# 苏州登导驱动设备有限公司

## 关于驱动主机制动器松闸顶杆的说明

2021.5.18

DZ250（2004款）松闸顶杆定位装置

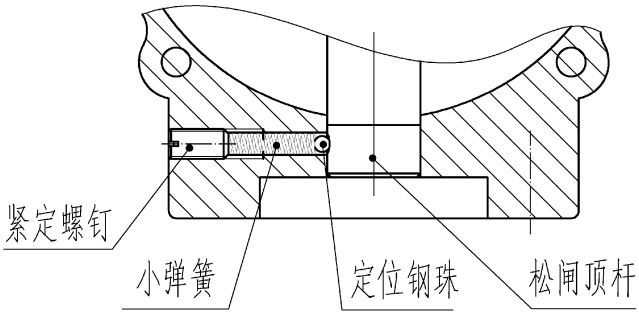
接国家市场监督总局办公厅[2021]564 号文件《市场监管总局办公厅关于开展电梯鼓式制动器安全隐患专项排查治理的通知》，制动器采用铁质松闸顶杆在电磁力作用下产生摆动，易引起制动器卡阻问题，我司生产的制动器有复位定位装置，在磁力作用下不产生摆动，无卡阻现象发生，当属不更换范围。但经咨询该局专家，以后电梯验收复审分有磁材料与无磁材料判定是否合格，所以我司建议执行国家 564 号文件，将现有的有磁材料开闸轴逐步更换为无磁材料开闸轴，我司将在近日提供制动器拆解保养、开闸轴更换方法的作业指导书及视频资料给贵司，由贵司再做具体培训及安排。我司新出厂的曳引机无磁材料开闸轴制动器，在开闸轴顶端有红色标记区分。

附图 1 我司制动器的定位装置和自动复位装置

手动松闸时，松闸顶杆转动的角度示意图

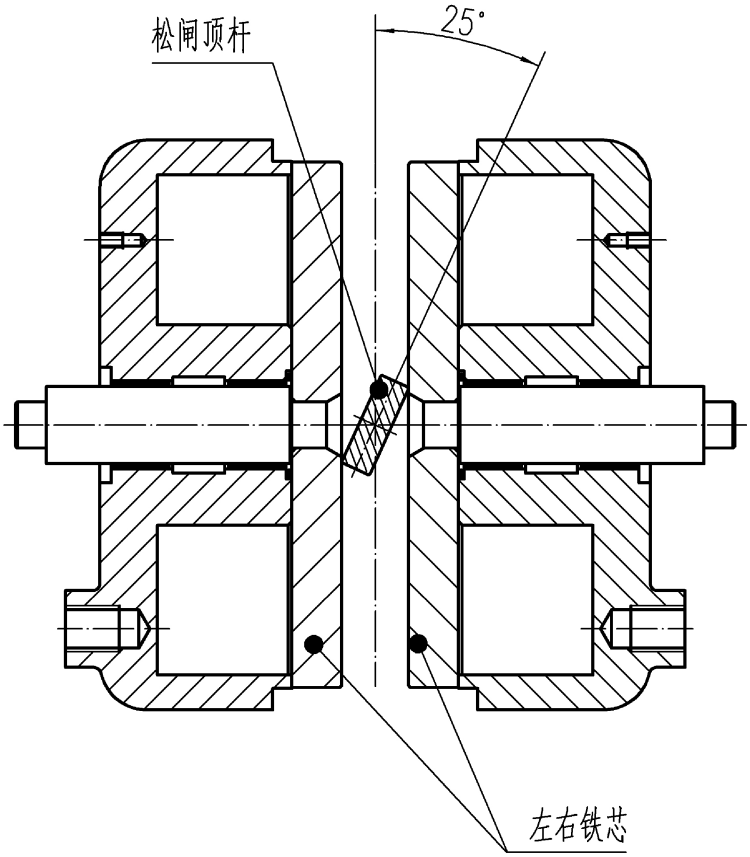
附图 2 我司制动器松闸顶杆开闸角度小于自锁角度，不会卡阻
